## SERVICE INFO – FAG 0039

# הוראות לצורך התקנה

שימוש בערכת ה- SmartSet של FAG במקום השימוש בטבור הסרן מסוג ה- BPW המצריך גירוז ייעודי

תמונה 1: טבור גלגל מסוג ה- BPW המצריך גירוז בטרם ההתקנה (בצבע שחור)

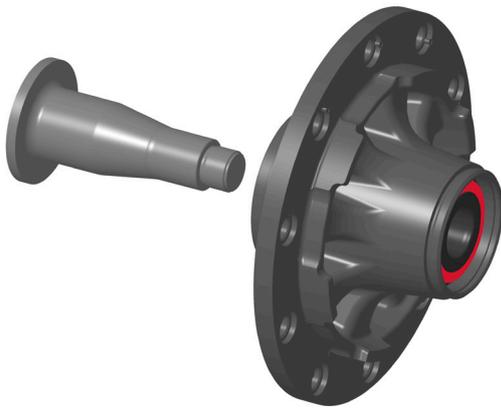
שימוש בגריז הנכון ובכמות המדויקת ביותר הינה דבר חשוב ביותר עבור תחזוקה נכונה, טובה ובטוחה של מיסבי גלגל. מסיבה זו, לטבורי ה- BPW (תמונה 1) מספקים גריז על המיסבים בטרם ההתקנה במרכז המיסבים ובאיזור אחסון הגריז של המיסב רק לצורך ביצוע ההתקנה. כאשר מסיימים את העבודה על טבורי הגלגל הללו, חייבים לנקות את הגריז הייעודי לצורכי ההתקנה מהמיסבים ומאיזור האחסון של הגריז שעל הטבור ולשים במקומו גריז חדש ומתאים.

תמונה 2: טבור גלגל עם FAG SmartSet עבור סרני ה- BPW

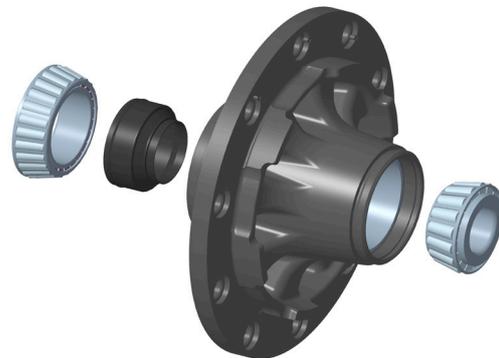
שפלר אוטומוטיב אפטרמרקט מציעים כעת פתרון תיקון אלטרנטיבי בעת ביצוע החלפה של מיסבי הגלגל של סרני ה- BPW. פתרון התיקון מורכב מטבור גלגל ומיסב המותקן מראש מתוצרת FAG SmartSet והגירוז מבוצע מראש כבר במפעל הייצור של המיסבים (ראה תמונה 2).

מכיוון שיחידת ה- FAG SmartSet הינה יחידה אטומה בית המיסבים מותקן מראש על הטבור.
